VYSVĚTLENÍ ZADÁVACÍ DOKUMENTACE Č. 3					
NÁZEV ZAKÁZKY					
VÝCHODNÍ PŘÍSTAVBA A STAVEBNÍ ÚPRAVY NEMOCNICE NÁSLEDNÉ PÉČE V HORAŽĎOVICÍCH					
SPISOVÁ ZNAČKA:	CN/162/CN/23	ČÍSLO JEDNACÍ:	5761/23/CN	SYSTÉMOVÉ ČÍSLO VZ:	P23V00000501
ODKAZ - EZAK:	https://ezak.cnpk.cz/contract_display_10643.html				
ODKAZ VVZ:	-				
ODKAZ TED:	-				
ZADAVATEL:	Nemocnice následné péče LDN Horažďovice, s.r.o.				
SÍDLO:	Blatenská 314, Horažďovice, 341 01	IČO:	26360870		
STATUTÁRNÍ ZÁSTUPCE:	Ing. Martin Grolmus – předseda rady jednatelů, Ing. Ondřej Provalil, MBA – místopředseda rady jednatelů				
POVĚŘENÁ OSOBA:	Ing. Martin Grolmus				
ADMINISTRÁTOR:	Centrální nákup Plzeňského kraje, příspěvková organizace				
SÍDLO:	Vejprnická 663/56, 318 00 Plzeň	IČO:	72046635		
STATUTÁRNÍ ZÁSTUPCE:	Mgr. Bc. Jana Dubcová, ředitelka				
POVĚŘENÁ OSOBA:	Ing. René Hartman				
E-MAIL:	rene.hartman@cnpk.cz				
DRUH VZ:	Stavební práce	REŽIM VZ:	Podlimitní	DRUH ŘÍZENÍ:	ZPŘ

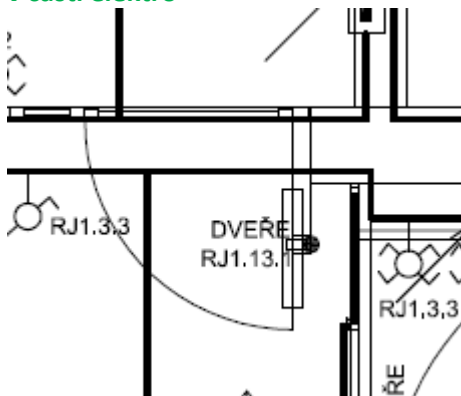
Kde bude umístěna ústředna LDP. Ve 3.NP dle projektu, nebo ve 2.NP dle PBŘ. Ve které místnosti?

Ústředna LDP bude umístěna ve 3.NP ve stávající hlavní budově, v sesterně, místnost č.219. Stávající hlavní budova má ještě starý systém značení podlaží (přízemí, 1.NP, 2.NP), ale projekt přístavby už je po novu (1.NP, 2.NP, 3.NP), kvůli tomu vznikl zmatek.

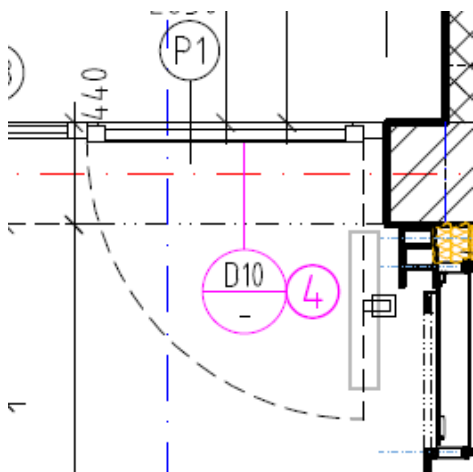
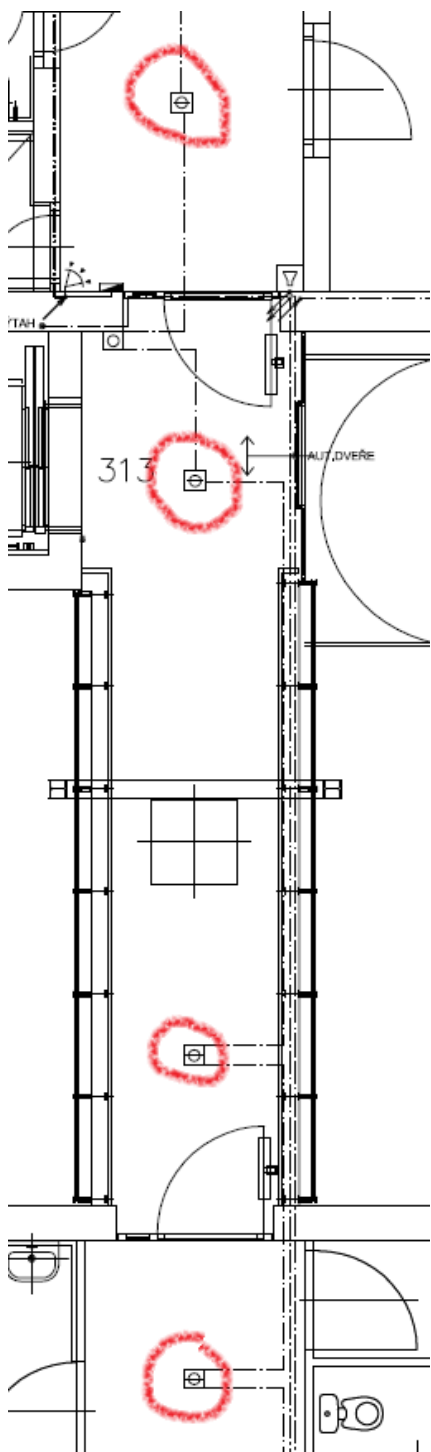
Kde budou přídržné magnety? Není zakresleno v projektu. Vyhovuje umístění detektorů a umístění přídržných magnetů PBŘ? Dle PBŘ 1 x optickokouřový hlásič požáru na každé straně dotčeného otvoru.

Přídržné magnety budou na dveřích ze spojovacího krčku do obou budov v obou patrech. Jsou zobrazeny v části elektro

Dále ve stavebních výkresech

- 4 DVEŘE S PROTIPOŽÁRNÍ ODOLNOSTÍ MIN. EI-30-DP3-C, SAMOZAVÍRAČ NA OTEVÍRAVÉM DVEŘNÍM KŘÍDLE ŠÍŘKY 1100MM, BOČNÍ A HORNÍ PROSKLENÝ SVĚTLÍK S P.O. EI30. OTEVÍRAVÉ KŘÍDLO UVAŽOVANÉ TRVALE OTEVŘENÉ S PŘÍDRŽNÝM MAGNETEM NAPOJENÝM NA OPTICKOKOUŘOVÁ ČIDLA NA OBOU STRANÁCH OTVORU A NAPOJENÍM NA SYSTÉM LOKÁLNÍ DETEKCE V BUDOVĚ. V PŘÍPADĚ POŽÁRU NEBO PŘI VÝPADKU PROUDU LOKÁLNÍ DETEKCE DOJDE K UVOLNĚNÍ MAGNETU A UZAVŘENÍ DVEŘÍ.

Opticko-kouřový hlásič je umístěn z obou stran otvoru(do 2m od otvoru), viz. Slaboproud.
